STATUTÁRNÍ MĚSTO OPAVA

Vysvětlení zadávací dokumentace IV. k zadávacím podmínkám k podlimitní veřejné zakázce na stavební práce s názvem „ZŠ Mařádkova – hala - rekonstrukce“

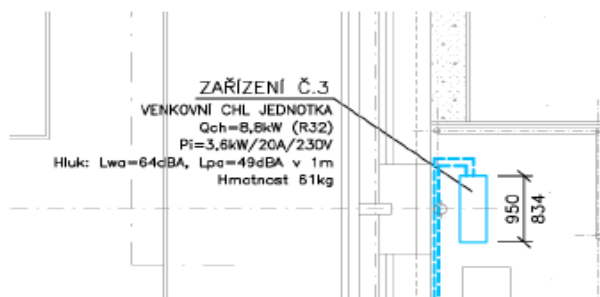
ve výkazu výměr, v souboru „MAR_UZN_ENU_“, list „D.1.1. - Architektonicko ...“ jsou obě položky venkovních horizontálních žaluzií vypsány s lamelou Z-70 (70mm šířka lamely), ve výpisu prvků D.1.1.B-22 je první poz. Z-70, ale druhá se 6ks je vypsána jako Z-90 (90mm šířka lamely). Žádáme zadavatele o upřesnění, jaká šířka lamel má být naceněna.

„Žádáme zadavatele o informaci, zda je ve VV položka dodávka žaluzie včetně kastlíků (boxu), a ty, zda mají být přiznané, či budou skryté pod fasádou.“

Pol. č. 472/K/S1_ žaluzie Z70 v počtu 21 ks, do boxu pod omítku (skryté boxy).

Pol. č. 473/K/S2_ žaluzie Z90 v počtu 6 ks, box zavěšen na rámu okenního otvoru (přiznané boxy).

Rozdílnost vychází z toho, že každé budou umístěny v jiné místnosti. Další informace jsou uvedeny v technické zprávě – stínící technika.
